**AVIS RELATIF À LA PROTECTION
CONTRE LES EVENTUELS EFFETS NOCIFS ET NUISANCES
PROVOQUÉS PAR LES RAYONNEMENTS NON IONISANTS
GÉNÉRÉS PAR DES ANTENNES ÉMETTRICES STATIONNAIRES**

Commune : AMAY - Exploitant : TELENET GROUP

Référence exploitant : LG2294B

Rapport n° 2227 / 2025

Figure 1 : Vue en plan des lieux de séjour et des points de contrôle

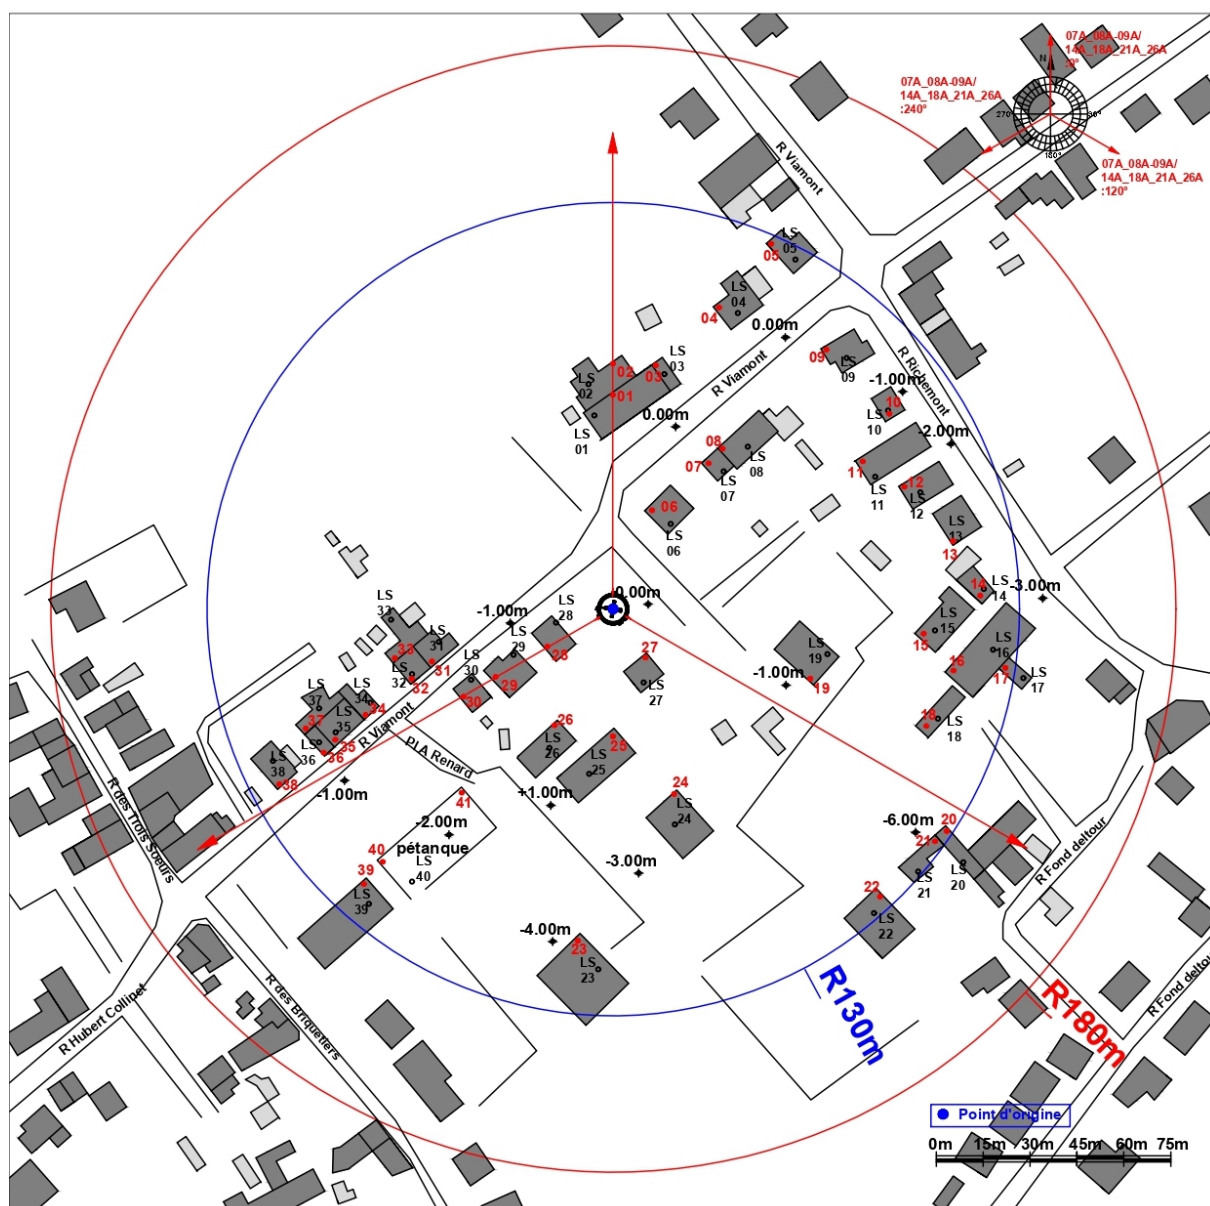
- le numéro du point de contrôle repris sur un des plans de la figure 1;
- le numéro du LS dans lequel se trouve le point de contrôle de la 1^{ère} colonne ;
- l'atténuation d'obstacle prise en compte pour le calcul de l'indice d'exposition dans le LS ;
- le résultat du calcul de l'indice d'exposition.

En ce qui concerne les antennes de l'installation mentionnées dans le tableau 1, la distance maximale à laquelle la limite pourrait être atteinte, à l'extérieur, est égale à 128,9 m. S'il n'y a pas de LS à une distance inférieure, les antennes respectent forcément la limite d'immission.

Dans le cas des LS situés à l'intérieur des bâtiments, une atténuation d'obstacle est prise en compte et il en résulte que la distance maximale à laquelle la limite pourrait être atteinte se réduit à 92,8 m.

Figure 2 : Vue en plan des installations d’antennes dans un rayon de 300 mètres autour de l’installation faisant l’objet de la demande d’avis

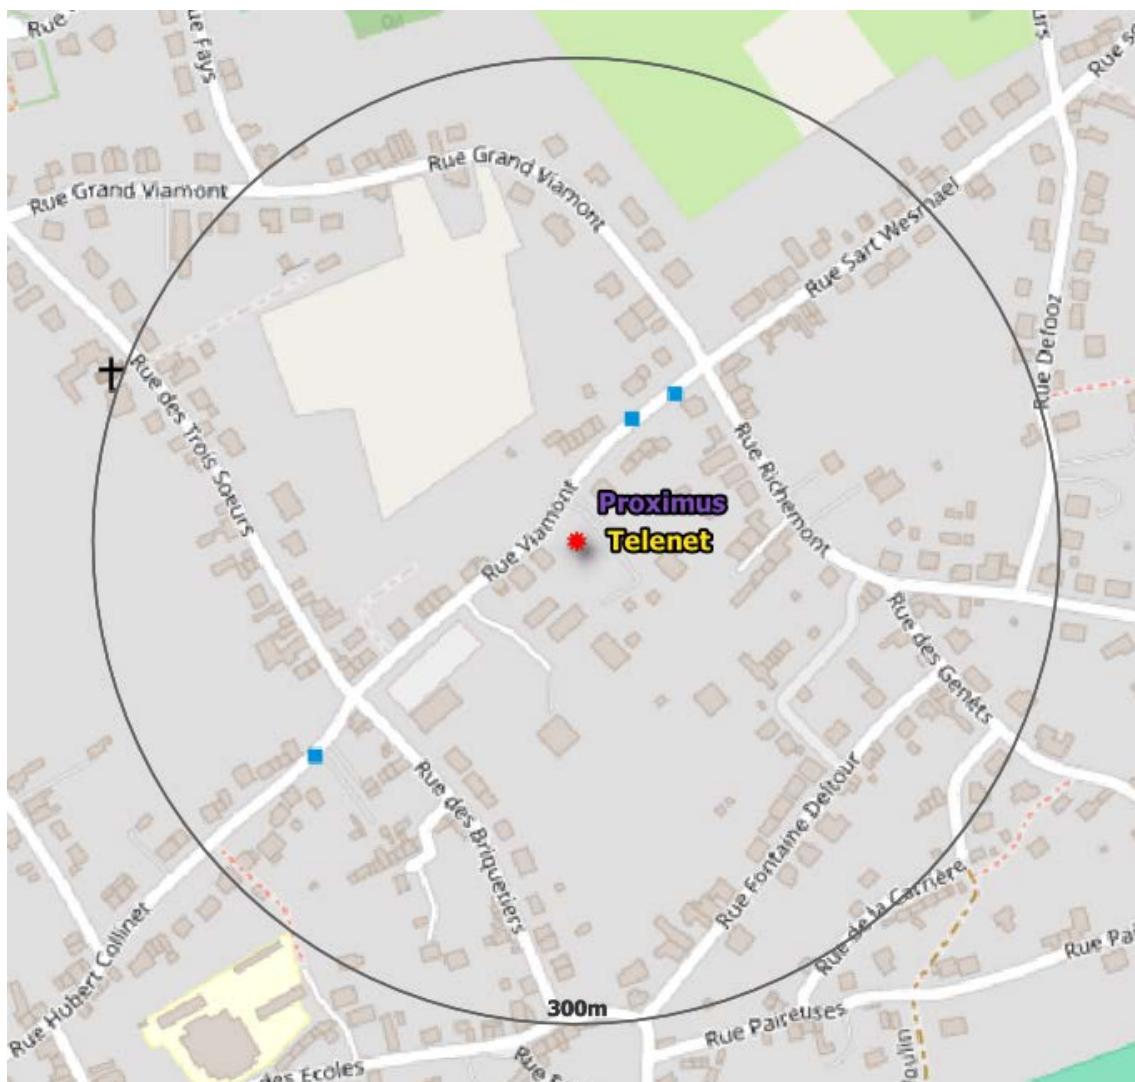
Le plan en projection verticale de la figure 2 indique la localisation des installations d'antennes émettrices stationnaires visées par le décret et situées dans un rayon de 300 mètres autour de l'installation référencée dans le paragraphe 2 et localisée au centre du cercle. Les données de localisation de ces antennes et les avis correspondant sont accessibles via le cadastre en ligne des antennes émettrices stationnaires⁸. Les installations prises en compte dans l'évaluation du respect de la limite cumulative sont les installations d'antennes émettrices déclarées en service par l'exploitant à la date du présent avis, à l'exception de l'installation référencée dans le paragraphe 2 et éventuellement d'autres installations ayant fait l'objet d'une demande d'avis à la même date et qui sont situées à l'intérieur de la zone de 300 mètres de rayon.

Compte tenu des considérations ci-dessus, il apparaît que l'intensité du rayonnement électromagnétique généré, dans les lieux de séjour situés dans un rayon de 300 mètres autour de l'installation référencée dans le paragraphe 2, par l'ensemble des antennes émettrices stationnaires de l'ensemble des exploitants du même site d'antennes émettrices stationnaires respecte la limite fixée à l'article 4, § 2 du décret.
